RESPUESTA A OBSERVACIONES TÉRMINOS DE REFERENCIA

INVITACIÓN PÚBLICA VA-009-2021

Objeto: *El Contratista se obliga con el Contratante a la construcción, bajo la modalidad de precios fijos no reajustables, de la “Facultad Nacional de Salud Pública Héctor Abad Gómez” (en adelante, Proyecto nueva sede FNSP etapa 1), y la Nueva Infraestructura Ciudadela Robledo etapa 1, ubicadas en el Municipio de Medellín, conforme las Especificaciones Técnicas y Planimetría.*

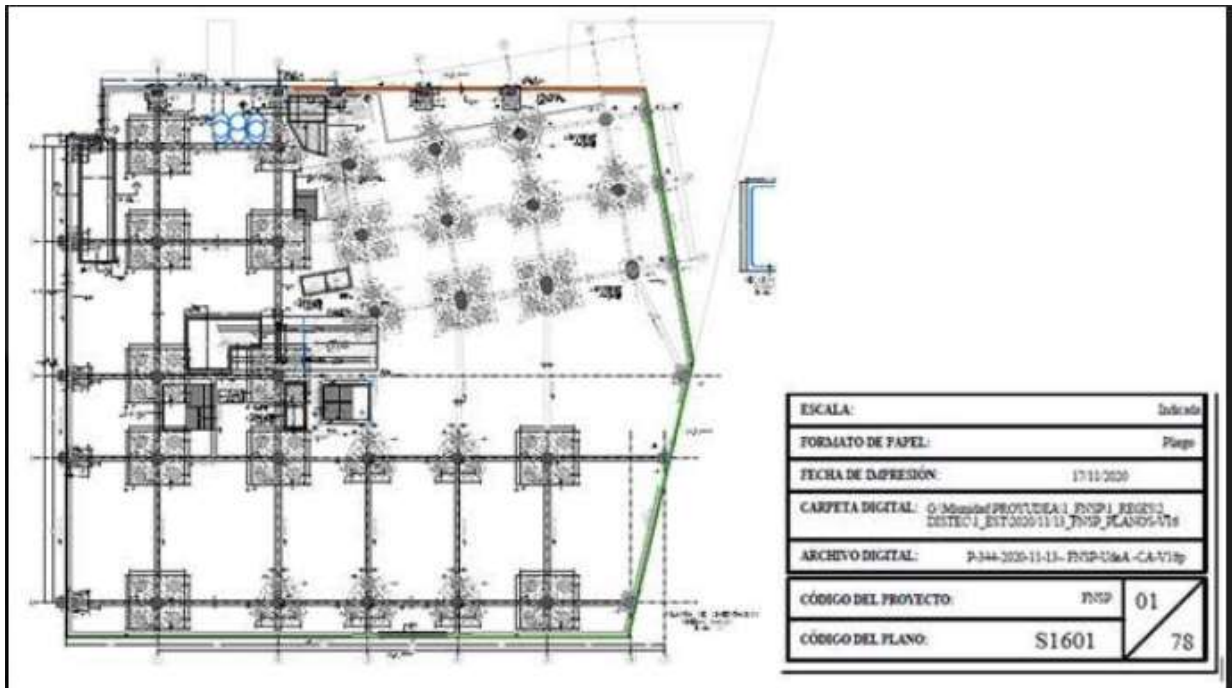
Respecto a los subcapítulos descritos, requerimos conocer con precisión y claridad las recomendaciones del ingeniero de suelos en cuanto a las contenciones perimetrales de la edificación, procedimientos y secuencias de excavación, implementación de controles y permanencia en el tiempo, necesidad de sistemas ascendentes descendentes y actividades relacionadas que garanticen la seguridad y estabilidad del proceso constructivo y no menos importante y delicado la estabilidad de las edificaciones colindantes con el proyecto.

Es importante aclarar el estudio de suelos recibido con la información técnica incluyó el estudio de suelos, pero este no corresponde con lo planteado en los planos y formulario de cantidades entregados. Esto se puede deducir con los detalles mostrados a continuación:

- *En el plano 04/78 se indica la construcción de un recinto, donde solo está el corte, sin más datos, no hay planta ni proceso constructivo, ni corresponde con las recomendaciones del estudio de suelos.*

En el plano 01/78 se muestra la planta de las contenciones conformada por los muros M1, M2 y M3

- *Pero en el plano 02/78 aparecen los cortes de los muros de contención tipo cortina convencional, sin ninguna recomendación de construcción ni secuencia constructiva, lo que los hace no viables para la profundidad y sensibilidad de esta excavación. Nuevamente esto no corresponde al estudio de suelos*

Respuesta: Ver Anexo complementario Estudio de Suelos.

Respuesta: Ver Anexo Estudio de Suelos.

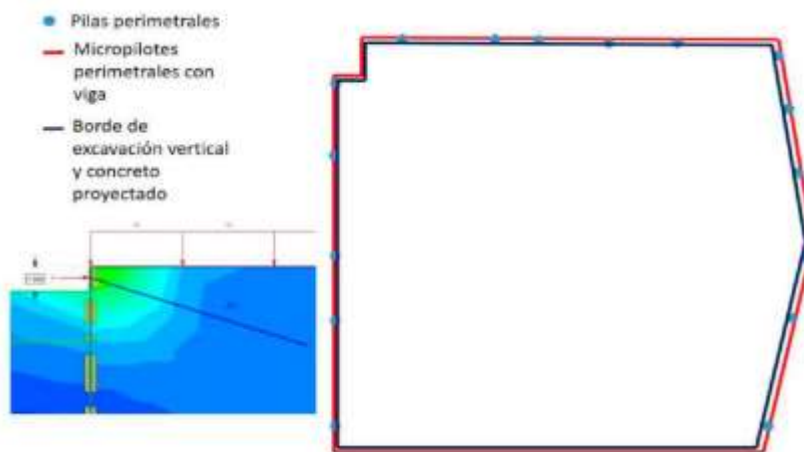
*2. Realizando la evaluación con respecto al estudio de suelos suministrado por ustedes, la empresa encargada de realizarlo **Suelo ambiente y obras** indica en la pagina 73 en el punto **10.4.2 Proceso constructivo** que se recomienda construir pilotes los cuales se deberán unir mediante una viga que los solidarice.*

Esto como parte del proceso necesario para iniciar con la excavación de los sótanos y la estabilización de taludes con concreto lanzado y anclajes. Sin embargo, en el presupuesto para los costos directos no se encuentra la referencia o relación para esta actividad.

Respuesta: Ver anexo complementario Estudio de Suelos
